Przebudowa sieci ciepłowniczej na odcinku od komory C31 do
komory C29 przy ul. Woronicza w Warszawie, Dzielnica Mokotów.

PROJEKT CZASOWEJ ORGANIZACJI RUCHU

OPINIA DO PROJEKTU ORGANIZACJI RUCHU

OPINIA DO PROJEKTU CZASOWEJ ORGANIZACJI RUCHU

Rys. nr: 10
Skala: 1:500
Data: marzec 2025

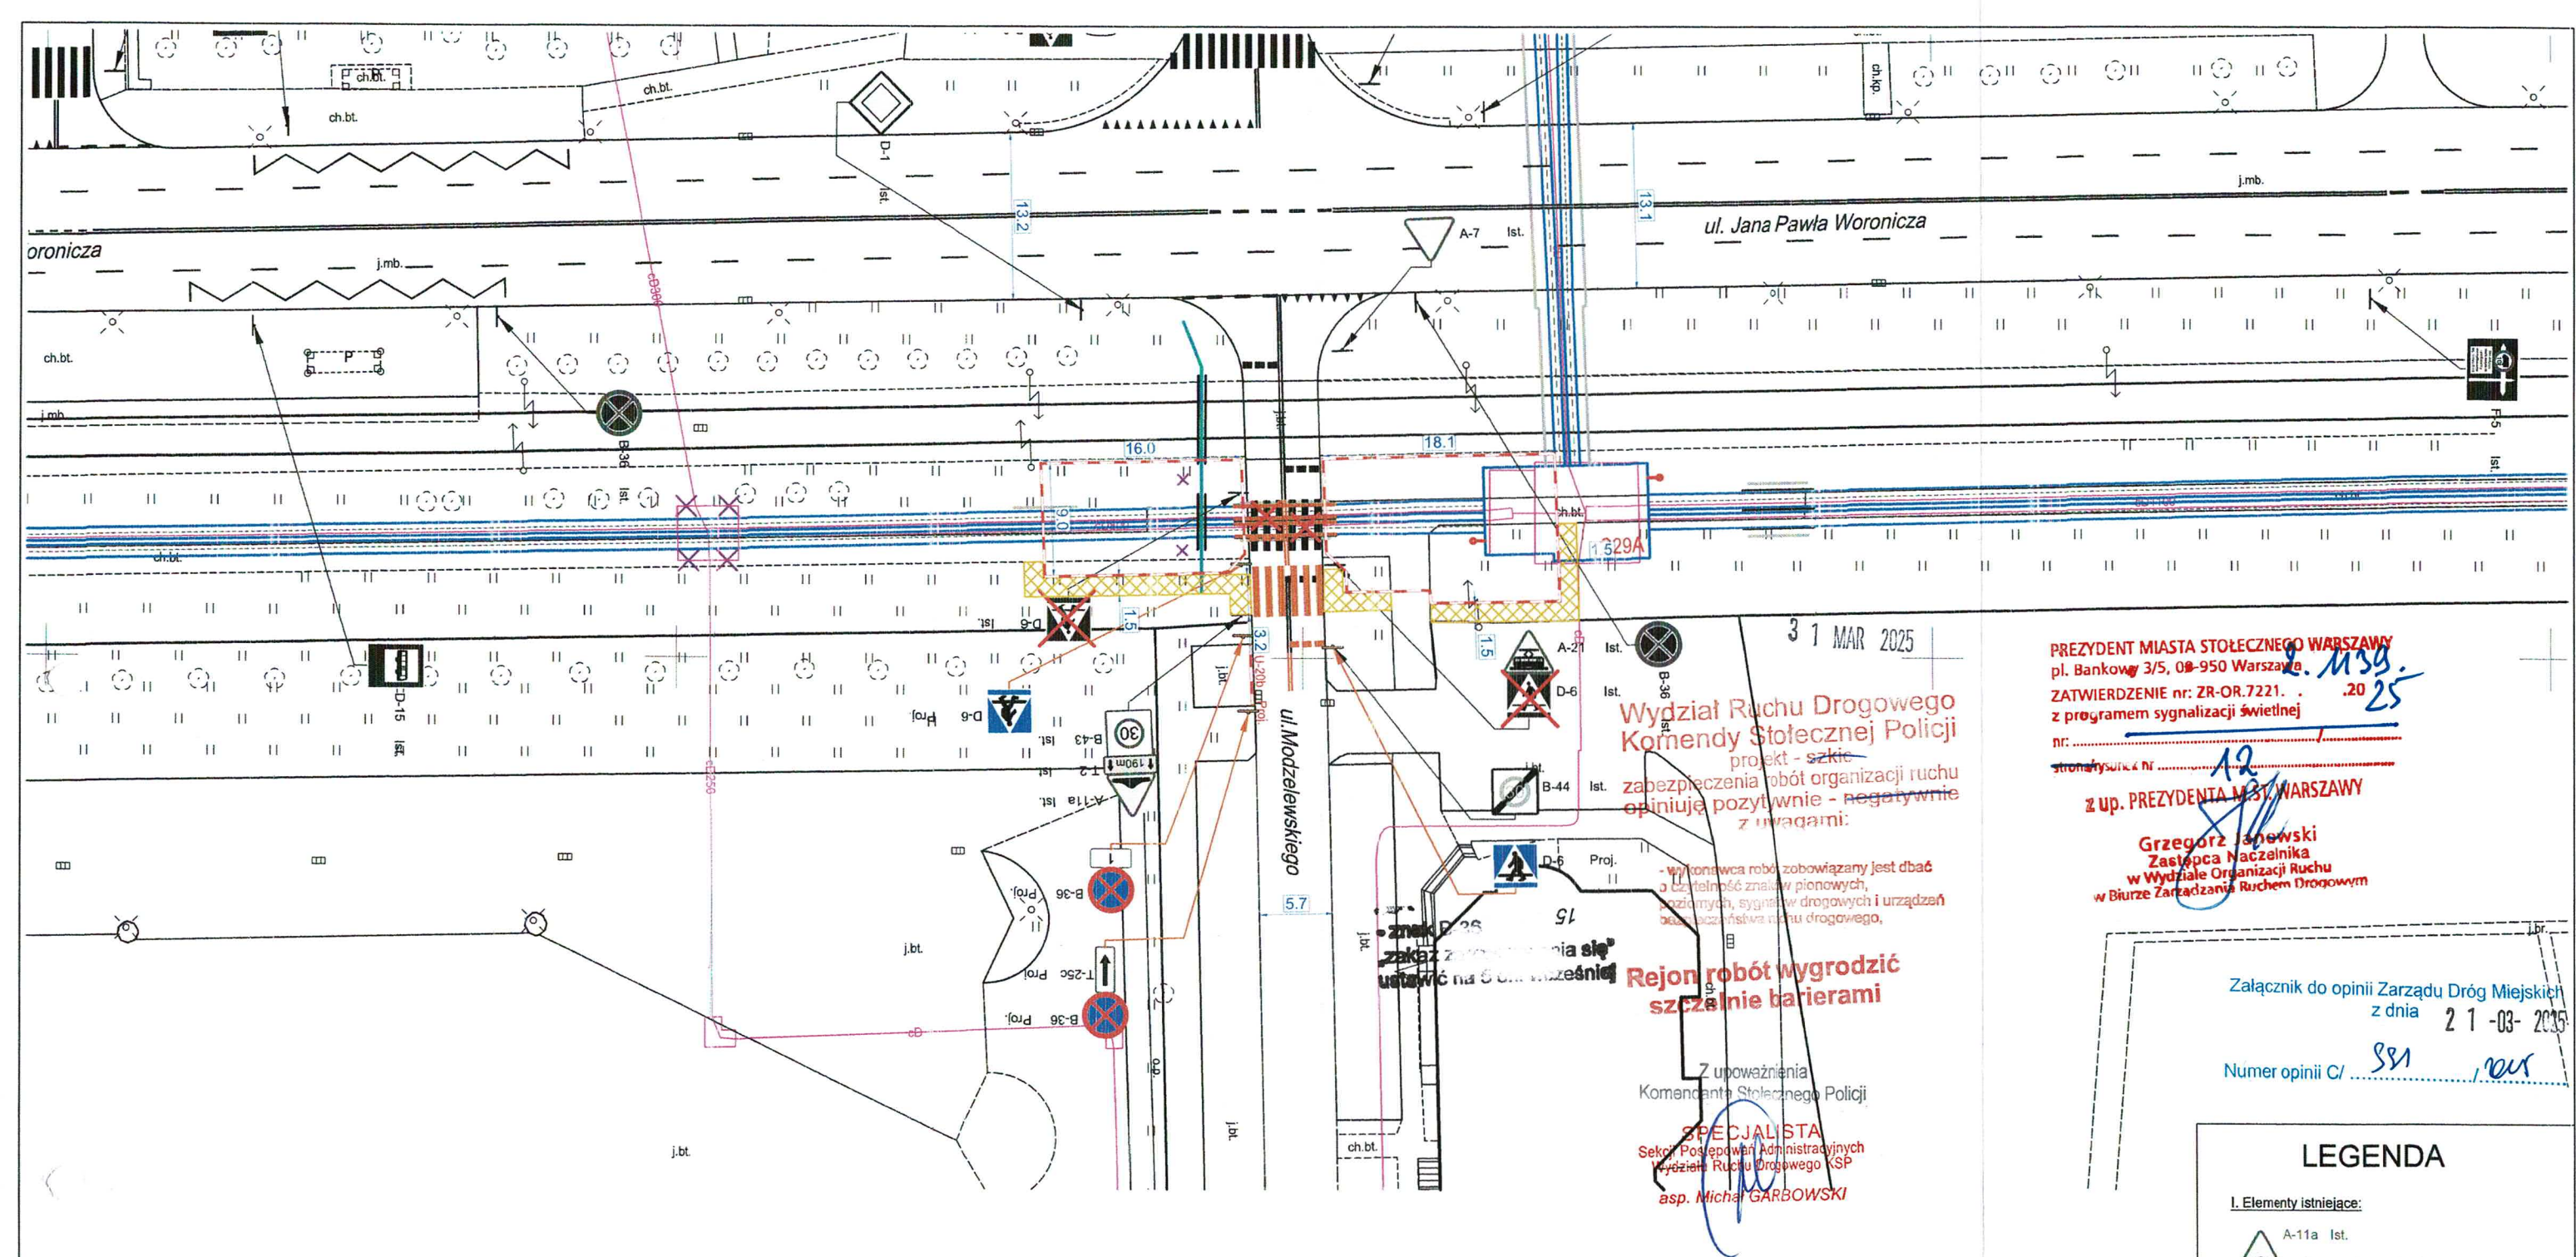
Rejon robót wygrodzić
szczelnie barierami
